变更联系单

工程名称	泰顺县三魁镇第二小学厨房改建工程	工程编号	01
子项名称	联系单	专 业	建筑
建设单位	泰顺县三魁镇第二小学	第 1 号	第 1 页 共 1 页

变更原因：根据业主要求变更屋面、外墙做法。

吊顶布置图 1:100

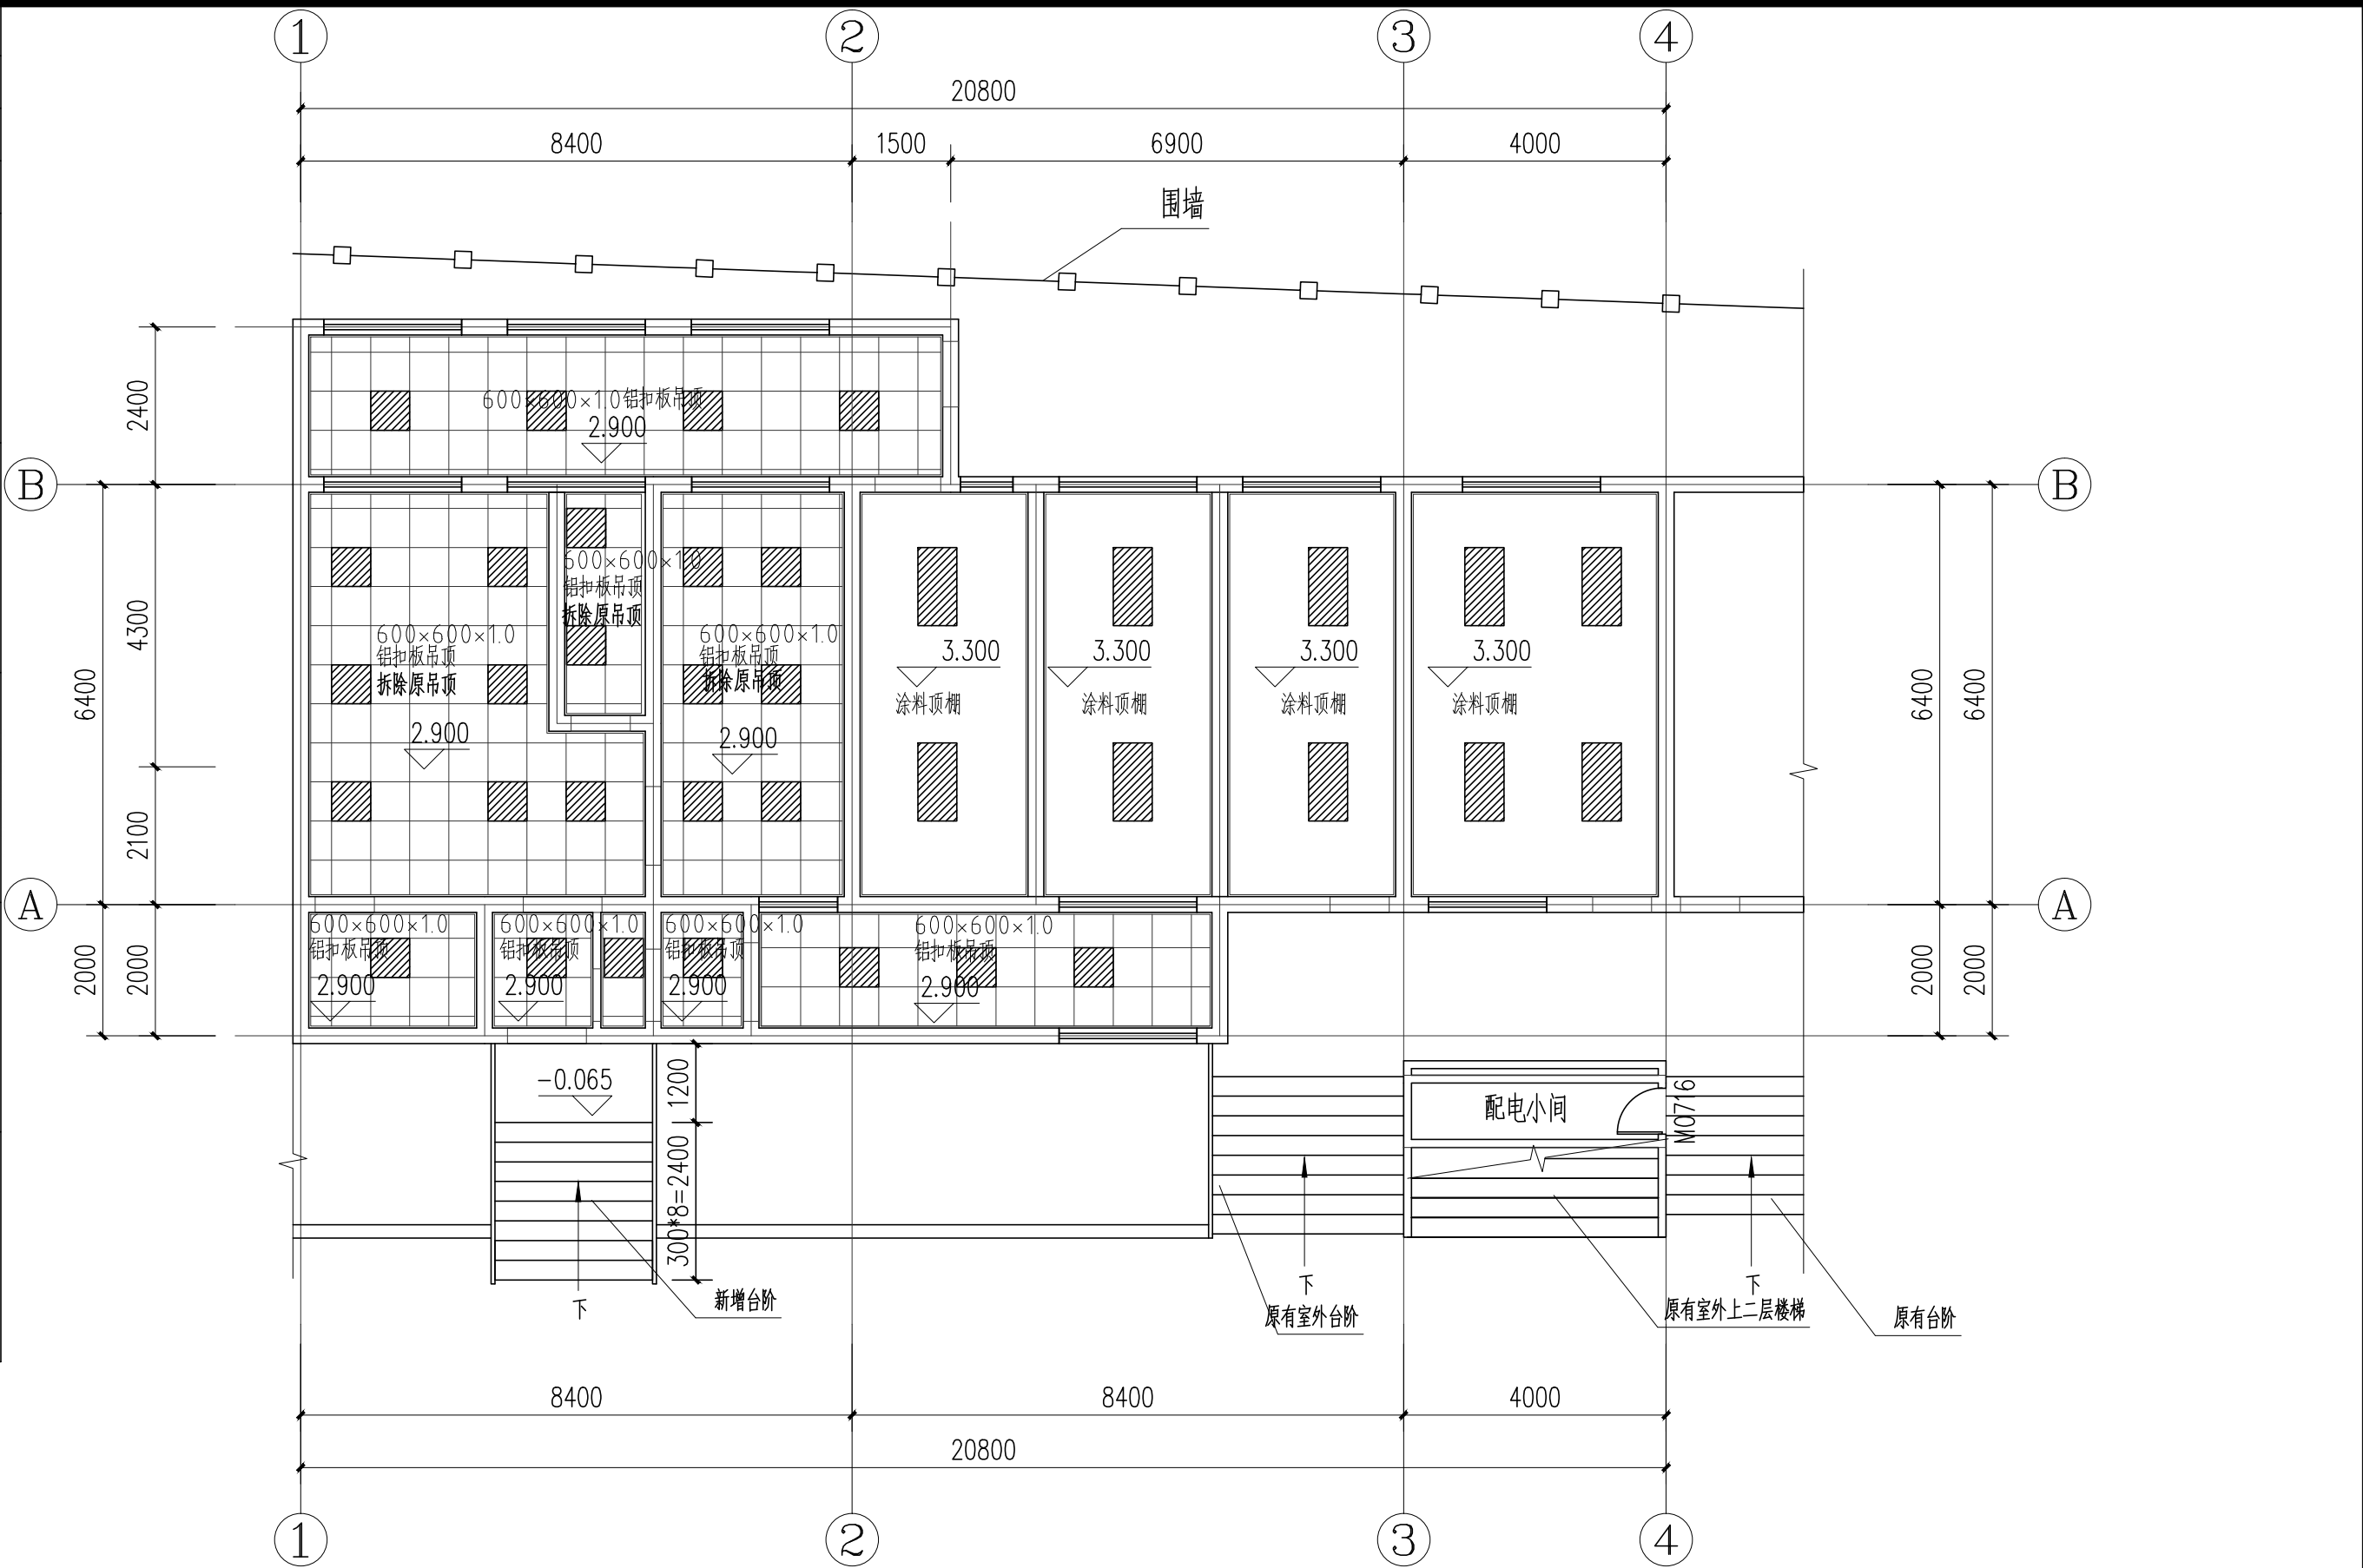
3、变更2~4轴交A~B轴餐厅顶棚铝扣板吊顶为涂料顶棚(原顶翻新)；

地面布置图 1:100

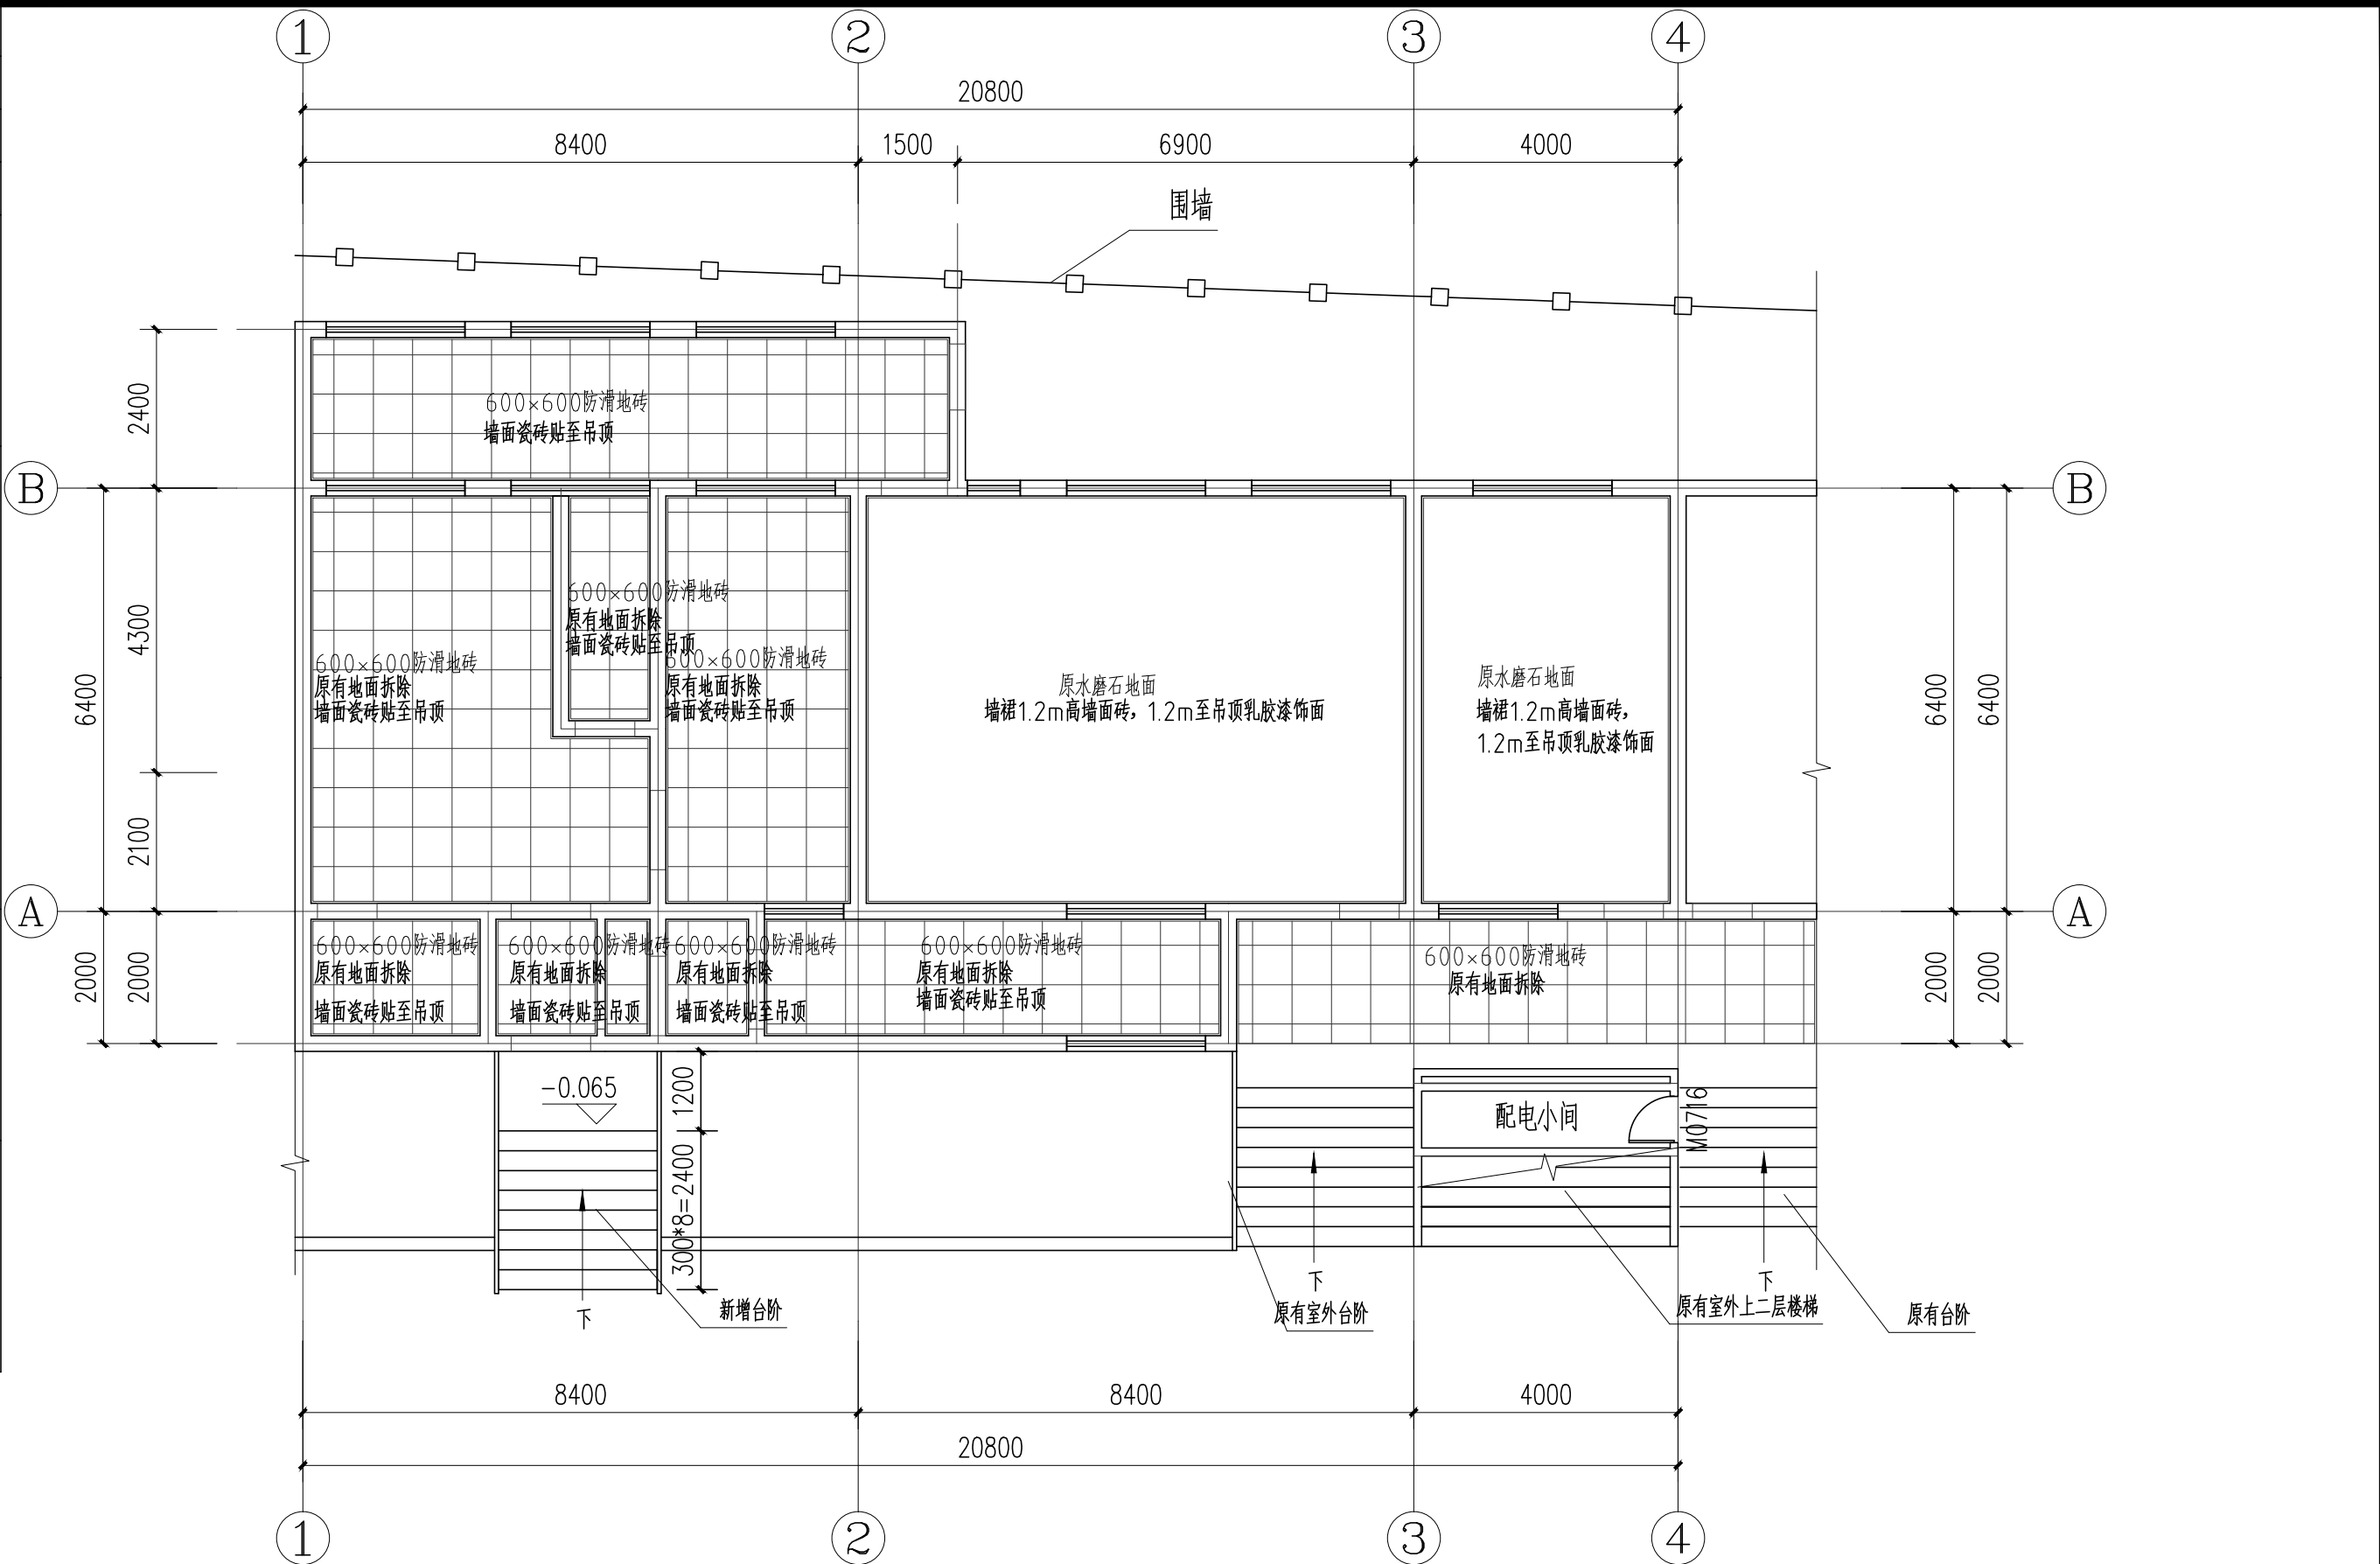
4、变更2~4轴交A~B轴餐厅地面做法防滑地砖为保留原水磨石地坪；
